wielkopolskie centrum onkologii

Poznań, dnia 24.04.2020
EZ/350/7/2020/..228.....

dotyczy: **Wykonanie robót budowlanych wraz z umeblowaniem pomieszczeń w ramach zadania: Budynek ambulatoryjny- Rozbudowa Wielkopolskiego Centrum Onkologii w kierunku ul. Strzeleckiej.**

Wielkopolskie Centrum Onkologii uprzejmie informuje, iż wpłynęły zapytania do Specyfikacji Istotnych Warunków Zamówienia, na które udzielamy odpowiedzi.
Jest to pierwsza transza odpowiedzi, na pytania które wpłynęły do Zamawiającego w okresie do 31.03.2020 r. Kolejne odpowiedzi będą publikowane sukcesywnie.

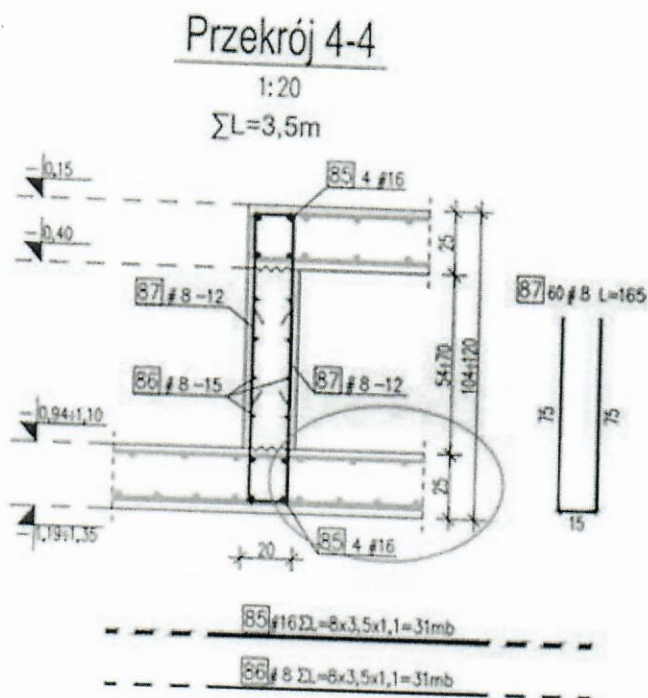
Prosimy o udostępnienie przekrojów rysunków konstrukcji Budynku Ambulatoryjnego

Przekroje konstrukcji są zgodne z przekrojami architektury. Nie przewiduje się wykonywania dodatkowych zdublowanych rysunków.
